DFS Deutsche Flugsicherung GmbH

Flugverfahrensvorschläge der FLK für BBI

Robert Ertler
Airspace Design (CC/FDA)
GB Center

Folgende Vorschläge sind am 13.12.2010 mit der Bitte um Prüfung bis zum 17.01.2011 bei der DFS eingegangen:

6.1	Optimierung für Abflüge Nordbahn durch leichtes Abknicken nach Norden
-----	---

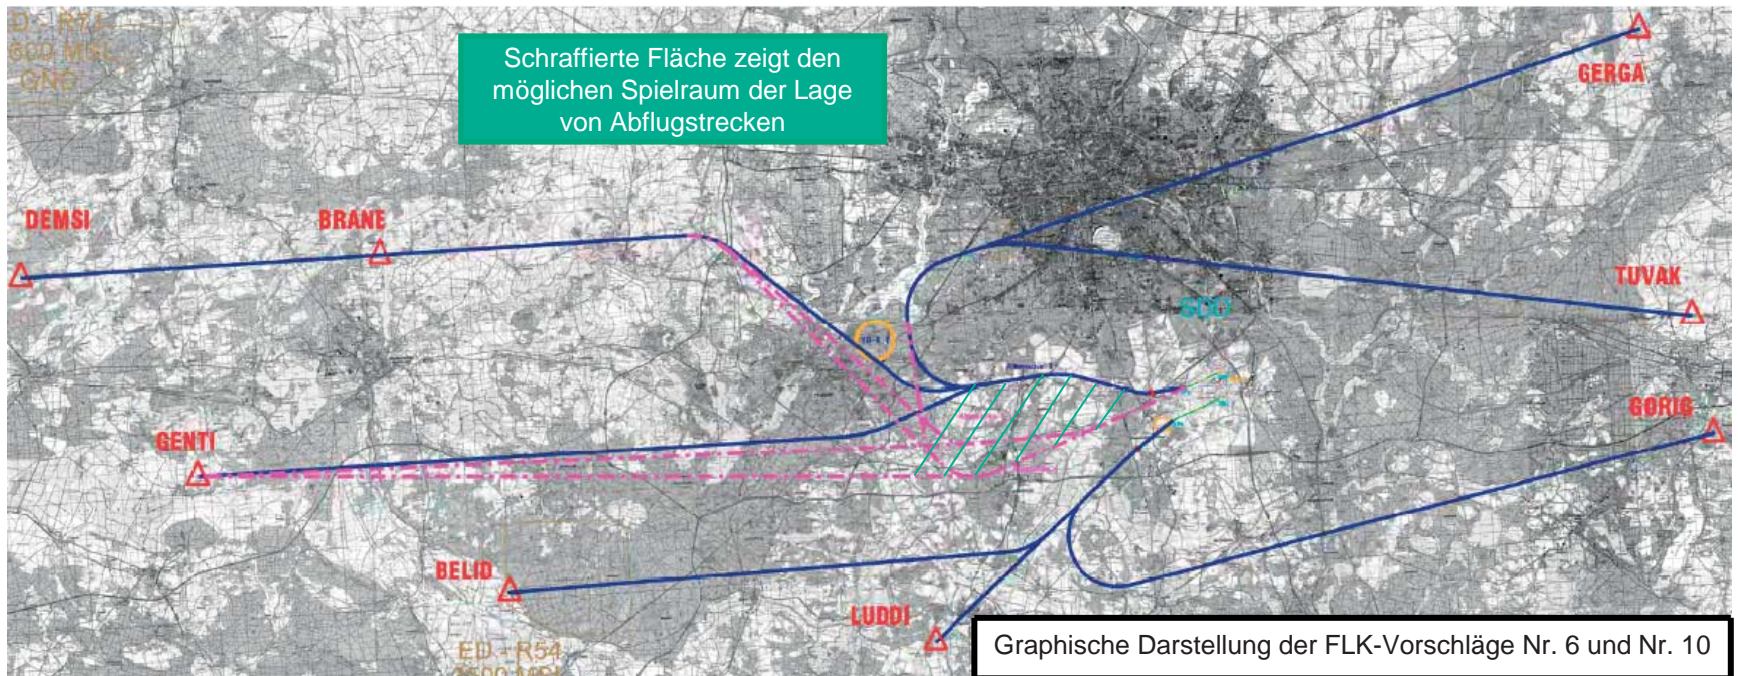
Ausgehend von den Vorschlägen der DFS soll eine Optimierung der Flugroute für Abflüge von der Nordbahn erreicht werden durch: leichtes Abknicken der Abflugroute von der Nordbahn nach Norden, hinter Blankenfelde-Mahlow auf WSW drehend, nördlich an Ludwigsfelde vorbei bis zum 10 NM-Radius und dann in

- a) Richtung Nordwesten: entlang der Bahntrasse (Berliner Außenring) südlich und westlich an Potsdam und Berlin vorbei,
- b) Richtung Westen und Südwesten: leicht abdrehend nach der Nordumfliegung von Ludwigsfelde am 10 NM-Radius,
- c) Richtung Nordosten sowie Osten: nach der Nordumfliegung von Ludwigsfelde am 10 NM-Radius entlang der Bahntrasse südlich und westlich an Potsdam und Berlin vorbei (wie a) und nördlich von Groß Glienicke an die weitere Routenführung der DFS anschließend.

10.1b	Zuordnung An-und Abflüge zu einer bestimmten Piste
-------	--

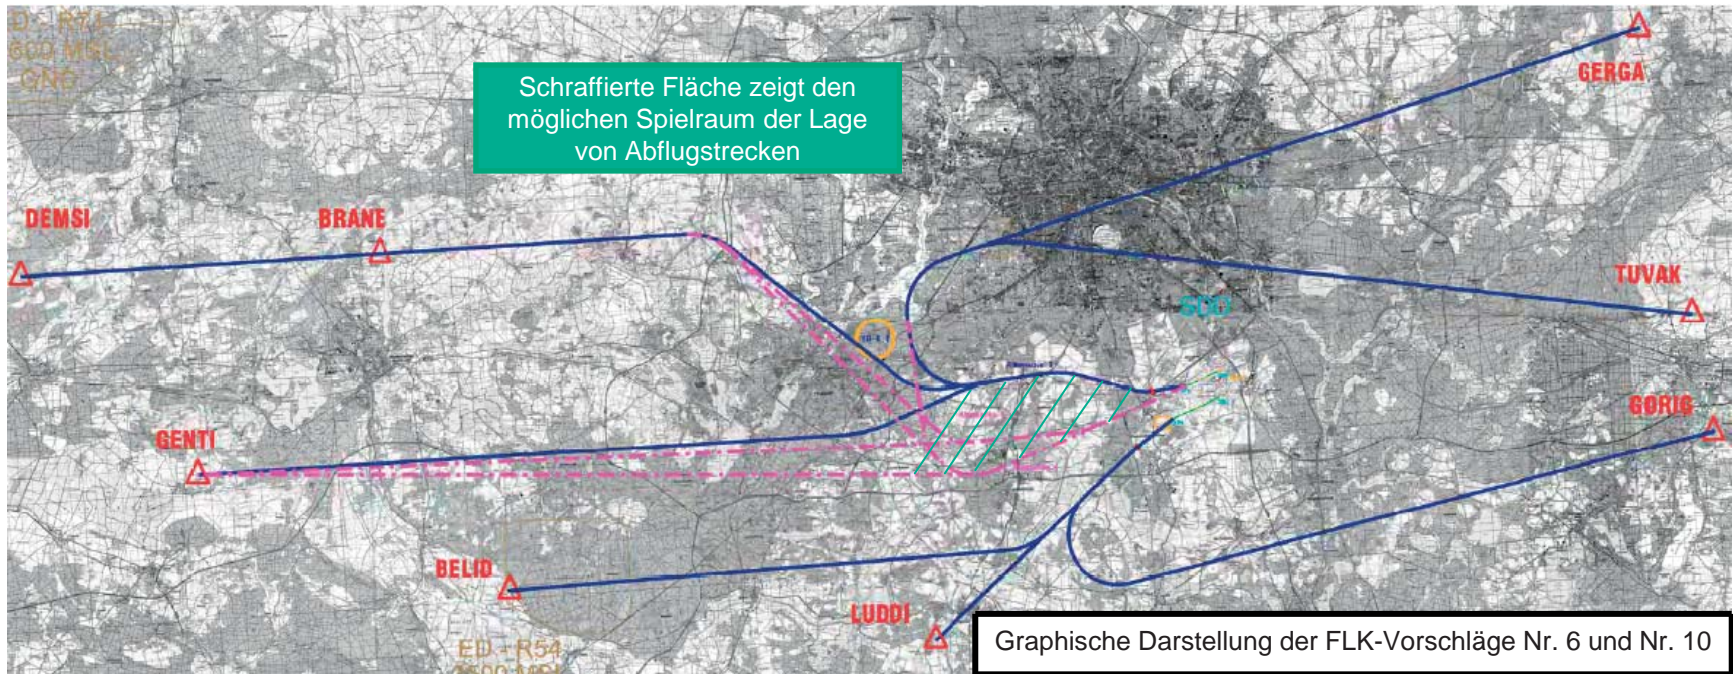
Abflugstrecke Nordbahn (Westabflugroute) gemäß Planfeststellung (bei gleichzeitiger Divergenz von der Südbahn um 15 ° gemäß DFS-Vorschlag). Im weiteren Routenverlauf weitestmögliche Umfliegung dicht besiedelter Gebiete

Die zu prüfende Alternative 2 entspricht der Planfeststellung im Hinblick auf die Abflugstrecke nach Westen, folgt aber der DFS hinsichtlich der Abflugstrecke nach Westen auf der SLB Süd und vermeidet dadurch einen direkten Überflug des Südrandes von Blankenfelde (Lärmentlastung bei Abflügen). Die 15 ° Divergenz sichert einen unabhängigen Parallelbetrieb.

Erläuterungen der DFS: Der Planfeststellungsbeschluss sieht bei 230.000

Flugbewegungen den parallel unabhängigen Betrieb voraus. Diese werden im Jahr 2012 aller Voraussicht nach schon überschritten. Auch ist der parallel unabhängige Betrieb notwendig, um Verzögerungen im Betriebsablauf zu vermeiden. Für die Nachtstunden kann aber über DROPs eine geringere Belastung herbeigeführt werden.

Sicherheit	
ordnungsgemäße und flüssige Betriebsdurchführung	Eine flüssige und somit verzögerungsfreie Verkehrsabwicklung ist bei einer Einschränkung der Bahnnutzung in den Tagesstunden nicht möglich. Bereits im Planfeststellungsbeschluss wird auf die Notwendigkeit eines parallel unabhängigen Betriebes schon zur Inbetriebnahme hingewiesen.
Umweltschutz (Lärm und Flugwegverlängerung /CO2)	Verzögerungen für an- oder abfliegende Luftfahrzeuge führen zu einem erhöhten CO2-Ausstoß.

13.3	Kartenmaterial
------	----------------

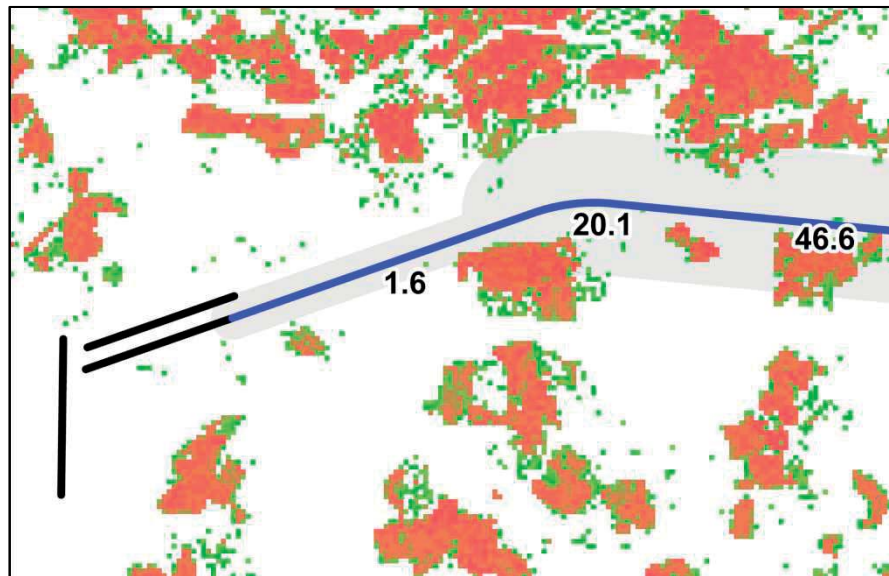
3) Die DFS wird gebeten durch Kartenmaterial aufzuzeigen, welche Siedlungsbereiche unter den jeweils geprüften Flugrouten potentiell in einer Höhe von weniger als 350m über Grund überflogen werden. Diese zusätzlichen Informationen zu den untersuchten Flugverfahren sollen dazu dienen, abzuschätzen, wie groß der Bedarf für Absiedlungen ist im Vergleich zum CASA-Programm am Flughafen Frankfurt/Main.

Die DFS wird diesen Vorschlag erfüllen. Durch Verwendung der Bevölkerungsdichtekarten der Firma AZ-Direct GmbH können diese Daten bei der BBI-Flugroutenplanung der FLK vorgestellt werden.
